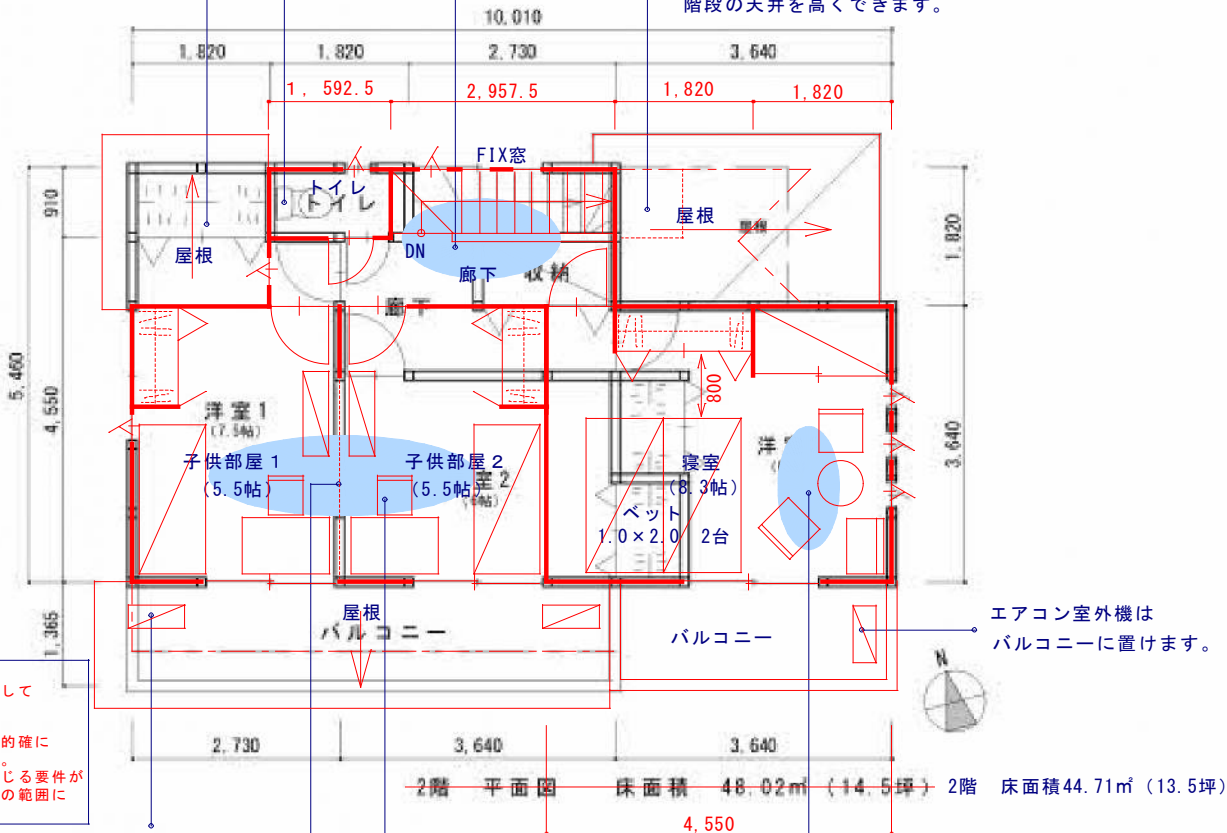
床面積減3.31㎡（1坪）が可能です。

階段と廊下が一体となり明るくなります。
部屋のドアが壁同一面にあり廊下が明るい感じとなります。

屋根勾配を利用して
階段の天井を高くできます。

エアコン室外機は屋根上に置けます。

エアコン室外機はバルコニーに置けます。

学習に集中できる広さ
勉強部屋の広さは4.5~6帖が良いです。

2階の小さな居間のように使えます。

子供年齢が小さい頃は2室を一体で使えます。(必要に応じて壁の設置が可能です。)
